REPÚBLICA DE COLOMBIA
CORPORACIÓN AUTÓNOMA REGIONAL DEL ATLÁNTICO C.R.A.

RESOLUCION N° **000013** DE 2017

“POR MEDIO DE LA CUAL SE AUTORIZA UNA OCUPACIÓN DE CAUCE DE UNA ESCORRENTIA, SOLICITADO POR LA SOCIEDAD CONCESIONARIA VIAL MONTES DE MARÍA S.A.S. NIT: 900.858.096-4., UBICADA EN EL CORREGIMIENTO DE PUERTO GIRALDO, MUNICIPIO DE PONEDERA – ATLÁNTICO.”

EVALUACION DEL PERMISO DE OCUPACION DE CAUCE.

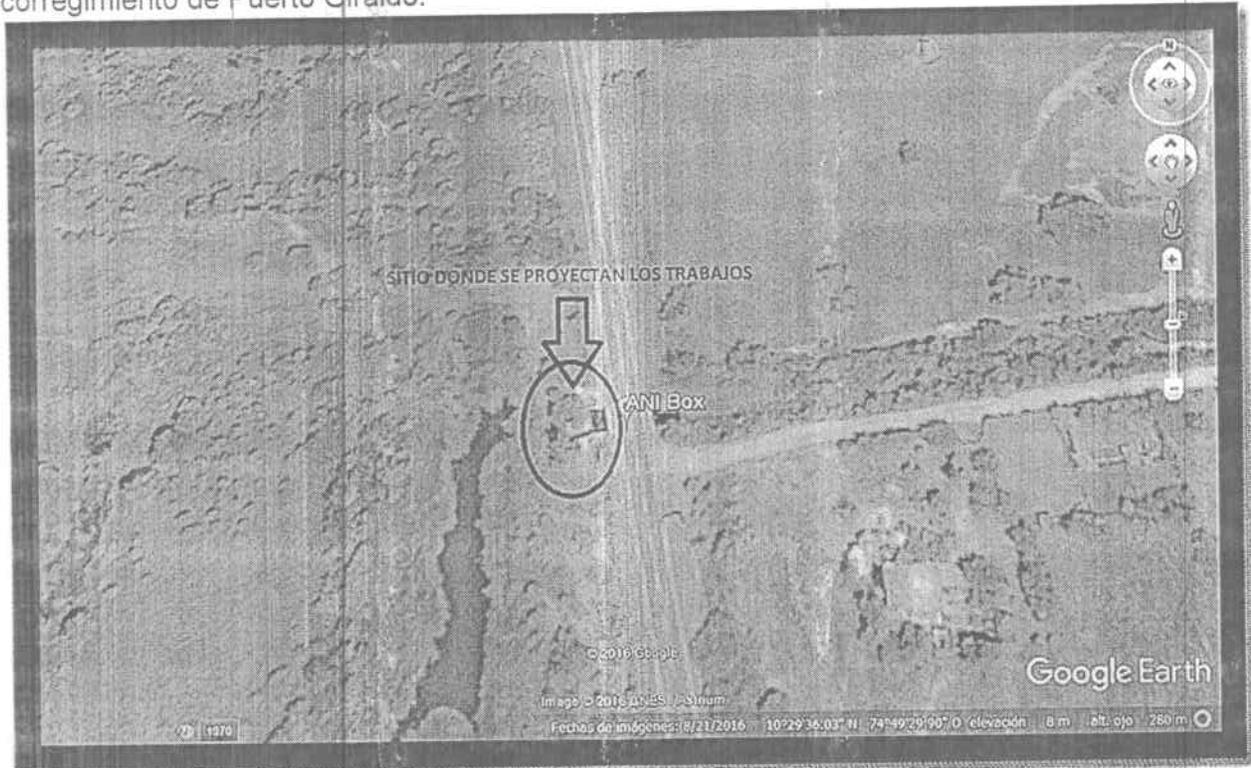
Se puede evidenciar que sobre la estructura adyacente al puente, es decir en el dissipador de energia y el talud soportado por los muros, se presenta una socavacion que de continuar podria llegar hasta afectar los estribos del puente.

Es evidente que el flujo de agua solo pasa por encima del rebosadero cuando el nivel de agua es alto, cuando el nivel es bajo se puede observar el agua filtrandose por debajo de ella, desviandose su trayectoria original.

- En el momento que se practica la visita se observan a la escorrentía con agua permanente con una lámina superior a 20 centímetros, a pesar que no se han reportado lluvias en la región.
- Se observan grietas en todas las estructuras de entrada de las aguas y en las aletas también tienen fisuras.
- Las aguas al atravesar el Pontón están direccionadas hasta el Rio Magdalena, a través de un canal en tierra ubicado a la salida del mismo.
- El Pontón está ubicado en las Coordenadas N 10°29'34.71" –W 74°49'29.37", como lo muestra la ilustración:

- Se proyectan a realizar obras de emergencia sobre el Pontón ubicado en la abscisa 28+667 de la Vía Calamar-Barranquilla, referentes a la protección de las obras civiles existentes (disipador de energía y solera) que se encuentran ubicadas en la entrada de las aguas en la obra hidráulica, dichas obras son necesarias por la situación de riesgo en que se encuentra la estructura principal, adicionalmente no se cambiara las condiciones hidráulicas de la escorrentía, la cual tiene un funcionamiento en ese punto por rebose.

- Es viable técnica y ambientalmente otorgarle el permiso de ocupación de cauce temporal a la Sociedad Concesionaria Montes de María S.A.S. para realizar la intervención sobre la escorrentía que atraviesa el Pontón ubicado en el PR 28+667 de la Vía Oriental (2516), más exactamente ubicado en las coordenadas N 10°29'34.71" –W 74°49'29.37" .

- Al realizar la visita y evaluación técnica por parte de la C.R.A es posible establecer que las obras proyectadas sobre la obra civil existente en la estructura de entrada de las aguas al Pontón del PR 28+667 de la Vía Oriental (2516) generan unos impactos sobre la calidad de las aguas de la escorrentía y por lo tanto se deberán tener en cuenta las medidas ambientales pertinentes para prevenir, mitigar, corregir o compensar los mismos.
